Avis délibéré de l'Autorité environnementale sur le centre de stockage Cigéo (52-55)

n°Ae : 2020-79

Avis délibéré n° 2020-79 adopté lors de la séance du 13 janvier 2021

Figure 4 : Schéma synoptique des différentes phases du projet Cigéo. Source dossier

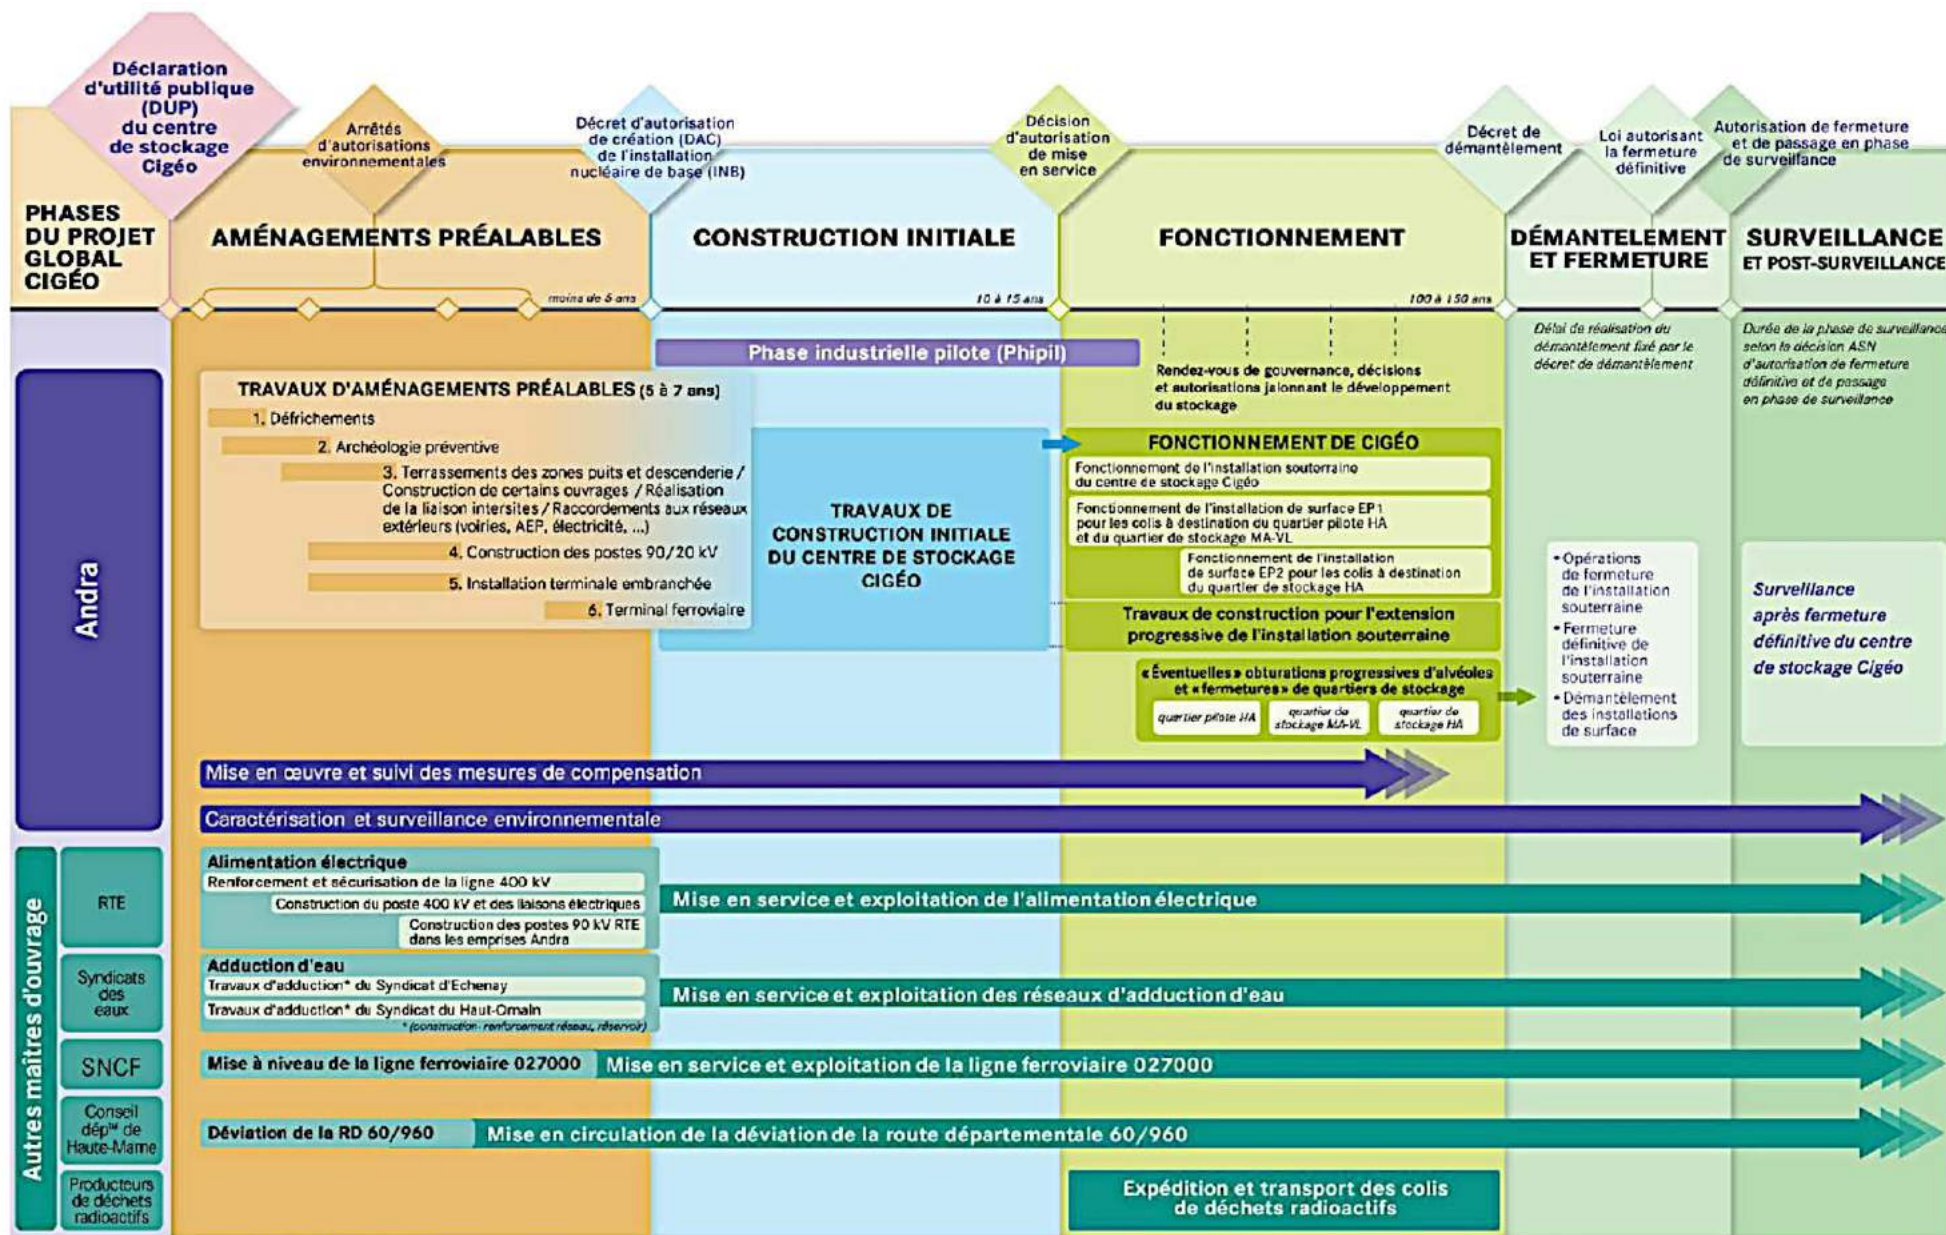
Les opérations liées au démantèlement et à la surveillance de long terme ne sont pas décrites du fait de leur éloignement temporel séculaire, mais font partie du projet. Elles feront l'objet d'études d'impact le moment venu. L'Ae observe que la notion de démantèlement est difficile à prendre en considération à ce stade de la connaissance sur les techniques de traitement des déchets. En revanche, la question de la surveillance de long terme ne peut être évacuée et doit être prise en compte dès à présent : elle peut en effet avoir des conséquences sur les décisions à prendre à court terme sur les usages du territoire.

L'Ae recommande de présenter la surveillance à long terme qui est prévue et les moyens employés pour diminuer les risques à long terme après fermeture du stockage.

Figure 5 : Carte du réseau de failles autour de la zone d'intérêt pour la reconnaissance approfondie du stockage Cigéo. Source : dossier.

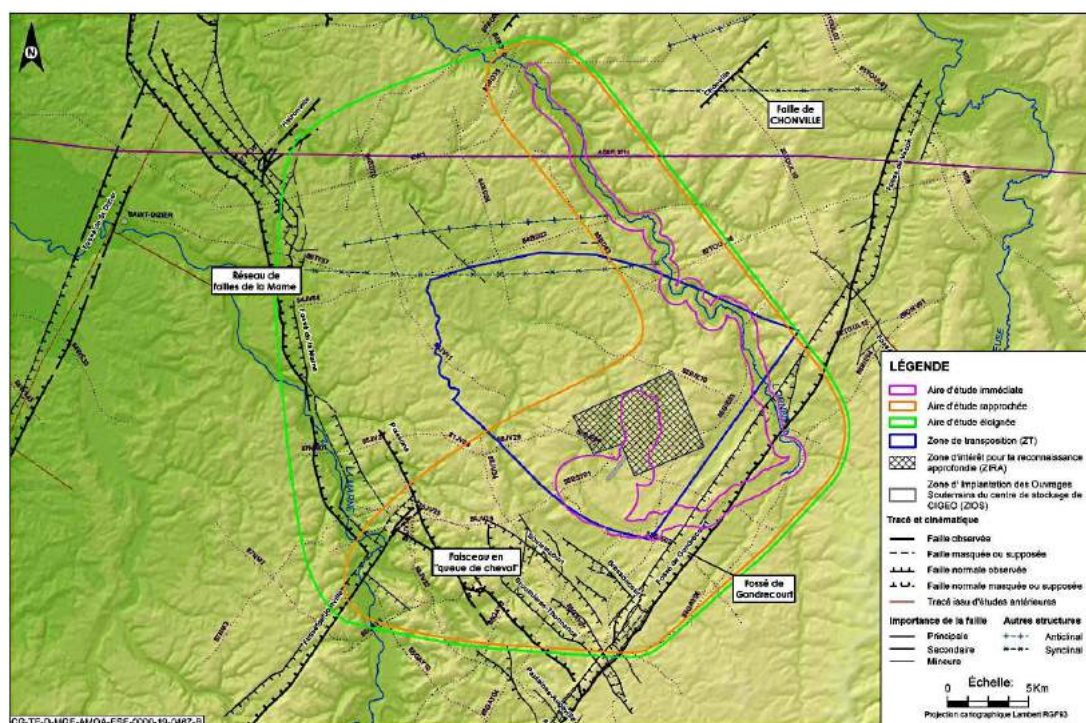
Le sous-sol est étudié depuis une trentaine d'années par le maître d'ouvrage dans l'objectif de construire un stockage souterrain de matières radioactives. Il se situe sur la frange est du Bassin parisien caractérisé par une succession de couches argileuses et calcaires responsables du relief caractéristique en « *cuestas*¹⁹ ». La couche choisie pour le stockage est formée d'argilite grise d'aspect très compact. La géologie du territoire se caractérise par une très grande stabilité, aucun événement tectonique n'ayant été observé depuis que les mesures sont faites, c'est-à-dire plus de 50 ans. D'après le dossier, les failles repérées sont stables depuis 25 millions d'années (figure 5).

- ***mieux caractériser le fonctionnement et la dynamique du fossé de Gondrecourt afin d'étayer la justification du lieu d'implantation des ouvrages souterrains,***
- ***démontrer que le caractère asismique de la couche géologique de la zone d'implantation des ouvrages reste avéré à l'aune des nouveaux éclairages sur la sismicité en France à la suite du séisme du Teil en 2019.***

Figure 10 : Carte des options envisagées pour l'implantation de la descendrière et des puits. Source dossier.

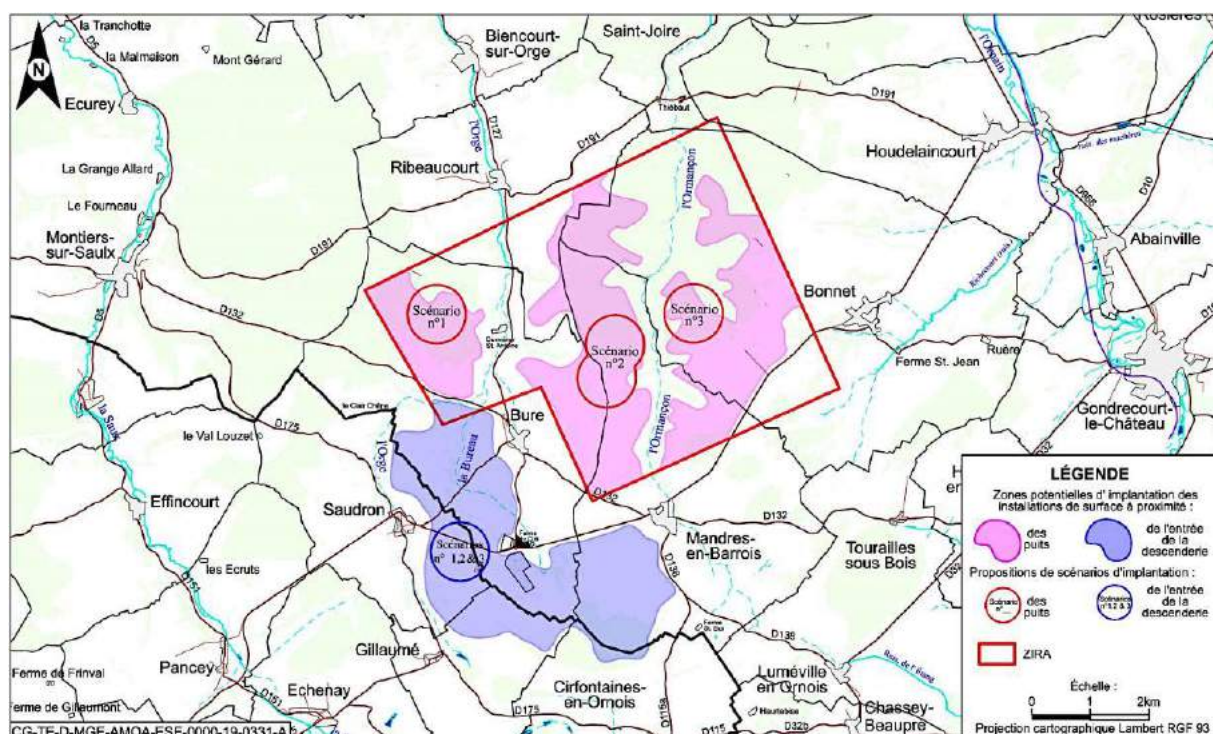
La proposition d'accueil du site émanant des deux départements de la Haute-Marne et de la Meuse, il importait de situer la zone descendrière en partie dans la Haute-Marne afin, d'après le dossier, de permettre à la Haute-Marne de continuer d'être associée aux décisions et aux deux départements de bénéficier des retombées fiscales de l'implantation⁴³. De fait, le dossier ne mentionne pas d'options préalables au choix d'implantation de la zone descendrière qui tiendraient compte par exemple de la sensibilité de l'environnement ou d'autres possibilités de raccordement ferroviaire. L'Ae s'interroge sur le caractère optimal du choix de sa localisation. Par exemple, une implantation sur la commune d'Houdelaincourt, symétrique de celle qui a été retenue par rapport à la zone puits (cf. figure 10), aurait l'avantage de réduire l'emprise ferroviaire. Elle serait également plus éloignée du fossé de Gondrecourt. Elle ne semble cependant pas avoir été étudiée.

L'emplacement de la zone puits a été choisi au sein d'un massif forestier afin de limiter les impacts sur l'agriculture et le paysage. Parmi les options possibles, le bois Lejuc (scénario 1 sur la figure 10) a été choisi de préférence à la forêt de Montiers (scénario 2) ou au bois de la Caisse (scénario 3), bien que le premier ait été classé récemment en Znieff. Ce classement est lié à la qualité de ses habitats pour les chauves-souris et les oiseaux (cf. § 2.3.1.6.2). Plusieurs arguments en faveur du

bois Lejuc tiennent à la position de la descenderie. Ainsi, une implantation plus à l'est aurait nécessité de traverser l'Ormançon et aurait allongé la liaison intersites. L'Ae a observé au chapitre 2.1.1.5.4 que les études de la biodiversité n'étaient pas encore finalisées pour la déviation de la route départementale D60/960, l'adduction d'eau et le raccordement électrique. Les questions environnementales apparaissent donc comme partiellement prises en compte dans l'examen des solutions de substitution pour l'emplacement des sites du projet.

Au bilan, le choix d'implantation des installations ne prend, selon l'Ae, pas suffisamment en compte les enjeux environnementaux.

L'Ae recommande de reprendre, une fois complétée la connaissance de l'état actuel, la comparaison des incidences environnementales de plusieurs variantes d'implantation des différentes composantes du projet.

Figure 13 : Sites pris en compte par l'évaluation des incidences Natura 2000. Source dossier.

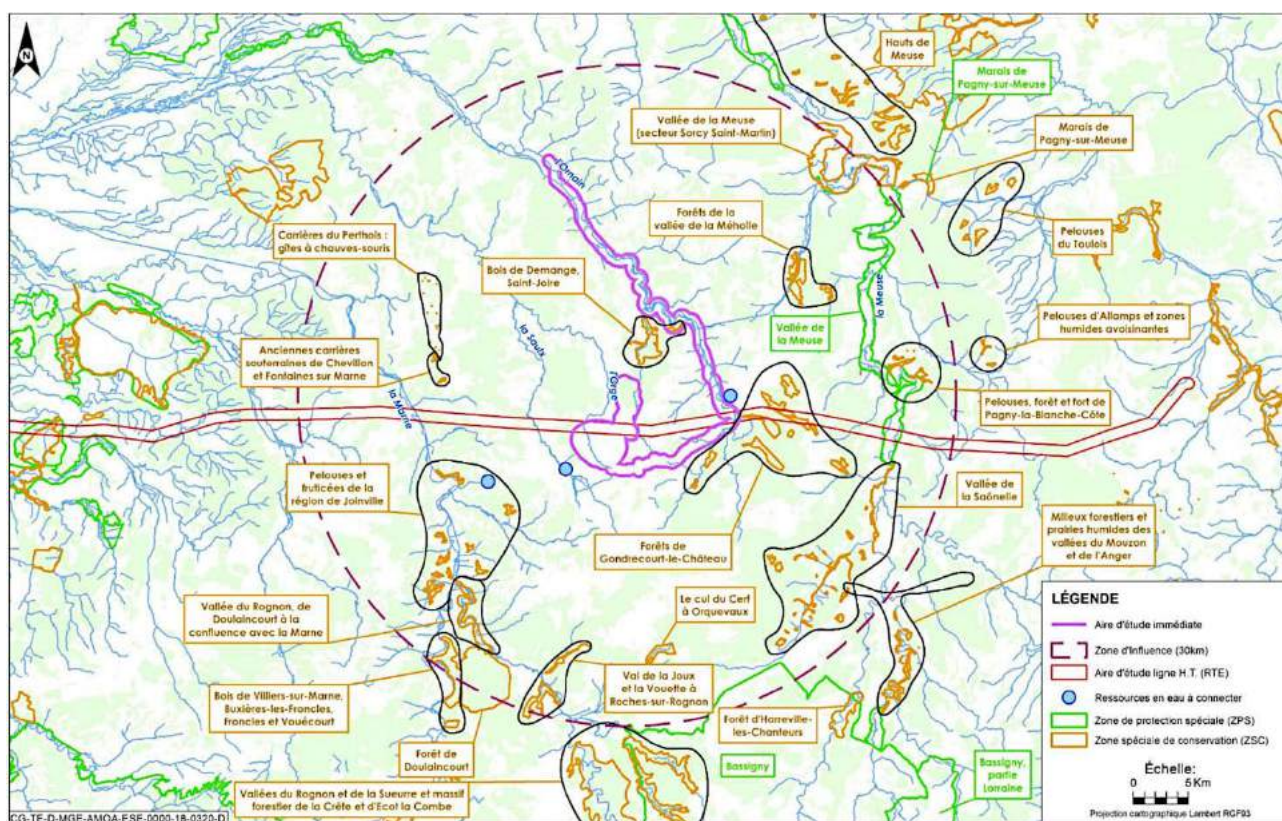
Les sites Natura 2000 ont été recensés dans un rayon de 30 km autour du site de Cigéo (cf. carte figure 13) et à proximité de la ligne à 400 kV. Aucun site n'est directement recouvert par l'emprise du projet à l'exception de la voie ferrée et des pylônes de la ligne à 400 kV. La [ZPS FR2112001](#) « Herbages et cultures des vallées de la Voire, de l'Héronne et de la Laines » qui jouxte la réserve naturelle des étangs de la Horre et qui est située à 350 m au sud de la ligne à 400 kV sur la commune de Rives-Dervoises, n'est pas mentionnée.

L'Ae recommande de compléter l'analyse des enjeux des sites Natura 2000 en ajoutant la ZPS FR2112001 « Herbages et cultures des vallées de la Voire, de l'Héronne et de la Laines ».
